Oggetto: SUAP 3116/2022 - MODENGAS SRL

Procedimento Unico, ai sensi dell'art.53 della LR 24/2017 e s.m.i., per l'approvazione del progetto di costruzione in ampliamento dell'impianto di autolavaggio e lavori di adeguamento funzionale del distributore carburanti in Carpi, via C. Marx 160/E, in variante al PRG vigente

PARERE TECNICO AMBIENTALE

planimetria indicante la viabilità interna del comparto

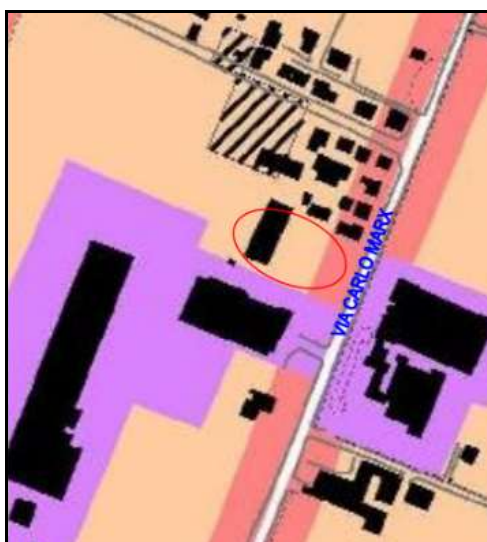
L'ingresso dei veicoli avviene dall'area distributore (lato nord), per arrivare alle postazioni di lavaggio/asciugatura e, dopo un percorso all'interno del lotto di proprietà, l'uscita degli stessi è prevista sempre dall'area distributore lato sud. Come si evince dalla relazione Business Plan l'area distribuzione carburante ha registrato negli ultimi 10 anni una clientela media di circa 800 auto nella giornata tipo, mentre il servizio di lavaggio fino al 2023 ha registrato la presenza di circa 30/80 veicoli. L'impianto nel suo complesso fino ad oggi consente di servire circa 820/880 veicoli nelle 24 ore quindi circa 34/36 veicoli/ora, ovvero il 10% di quelli che transitano mediamente su via Marx. Per il futuro si prevede sostanzialmente un analogo numero di veicoli per quanto riguarda l'area rifornimento e si prevede quasi il raddoppio dei veicoli per l'area lavaggio, con una media nel giorno tipo di 110 veicoli per un totale di circa 910 veicoli attratti dall'intero impianto, quindi mediamente 38 auto all'ora. Riguardo al traffico indotto, rispetto allo scenario esistente, si prevede un incremento di circa 50 veicoli al giorno quindi 2 veicoli all'ora.

Secondo le stime fornite, le emissioni diffuse in atmosfera, dovute all'incremento del traffico indotto, sono inferiori all'1% rispetto a quelle generate dal traffico circolante su via Marx.

Ciò nonostante, anche se l'incremento delle auto da e per l'impianto di autolavaggio è di entità minima rispetto allo scenario esistente, si ritiene che il traffico complessivamente indotto dall'attività di distribuzione carburanti e autolavaggio, in particolare nelle fasce orarie di punta della giornata, comportano un effetto "non trascurabile" sulla componente ambientale "atmosfera" in quanto le auto sostano in fila con il motore acceso sulla strada comunale (Via Marx), in prossimità delle abitazioni fronte strada. Per tale aspetto si rileva che nel progetto di ampliamento non sono previste proposte volte a migliorare l'accessibilità all'impianto, se non la realizzazione di un nuovo accesso su Via Pini che però dovrà essere utilizzato solo in caso di emergenza.
